Asunto: Cambios señalización vial IES Clot del Moro.

**EXCEPTO
BUS**
HORARIO
ESCOLAR

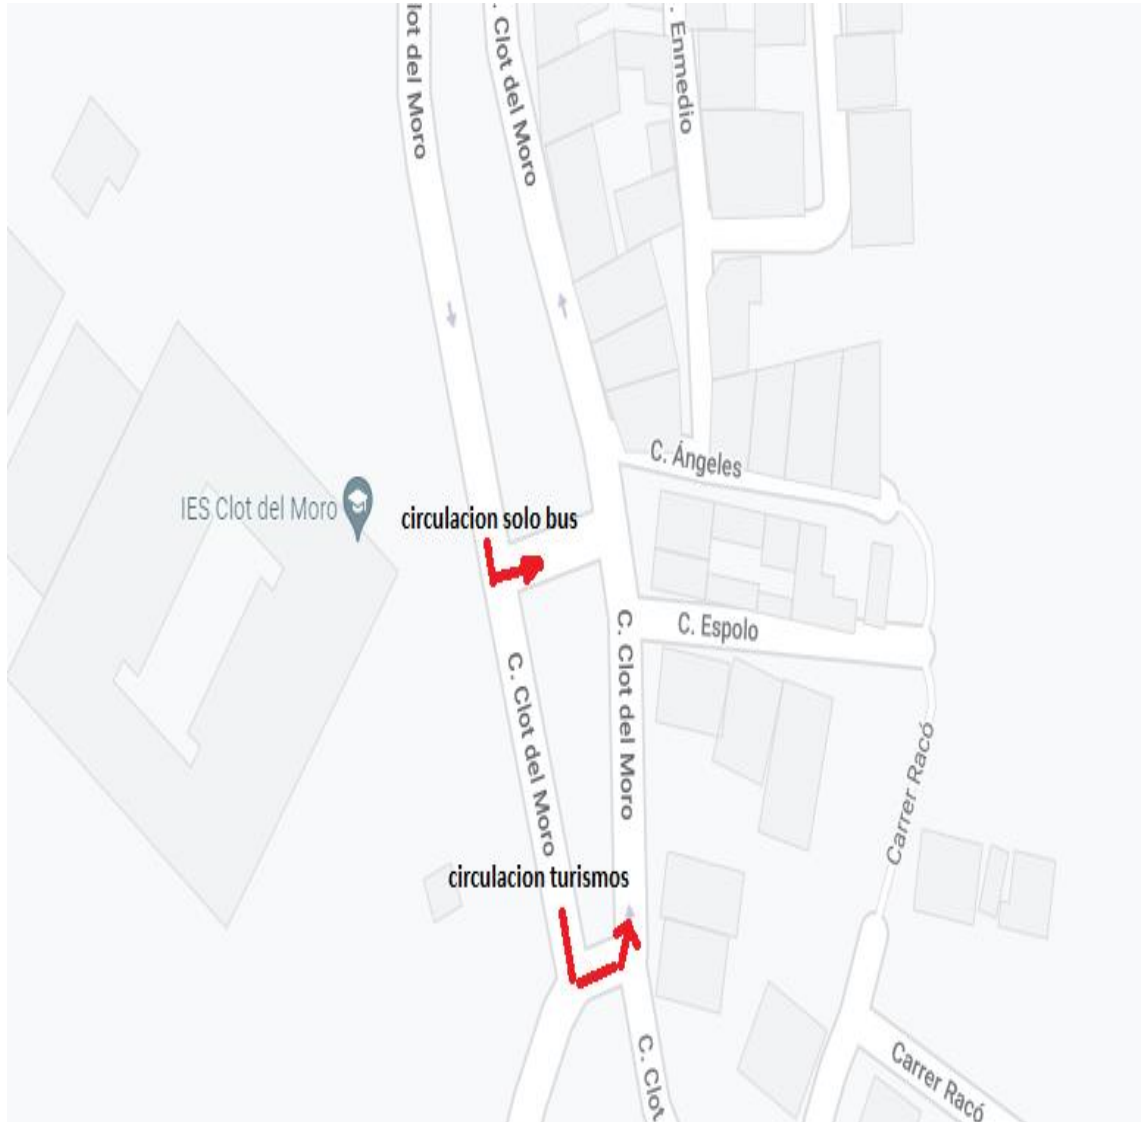
- Se ha restringido la circulación únicamente a autobuses en horario escolar, en la calle frente a la puerta del instituto.

Los vehículos que accedan hasta el instituto deberán dar la vuelta por la parte de arriba como se indica en el plano siguiente.

Con esta medida evitamos que los vehículos que suben hasta la puerta de instituto paren en la zona habilitada para el giro del bus y bloqueen la salida del mismo. Por lo tanto, tendrán que dar la vuelta en la parte de arriba.
